## SERVICE INFO

# Spannarm 534 0325 10

## Verbesserte Darstellung der Markierungen

Art.-Nr.: 534 0325 10

Bild 4: Links, alte Schrauben M8x40mm.  
Rechts, neue Schrauben M8x30mm.

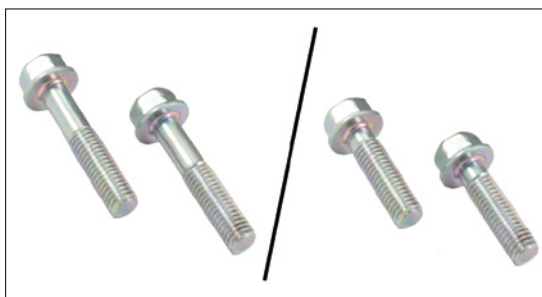
Aufgrund der geänderten Maße der Befestigungspunkte hat sich auch die Länge der Befestigungsschrauben geändert. Die Schrauben M8x40mm der alten Ausführung können bei dem modifizierten Spannarm nicht mehr verwendet werden. Sie müssen durch die beiliegenden Schrauben M8x30mm ersetzt werden (Bild 4).

Beim Einbau des modifizierten Spannarms müssen unbedingt die beiliegenden Schrauben verwendet werden.
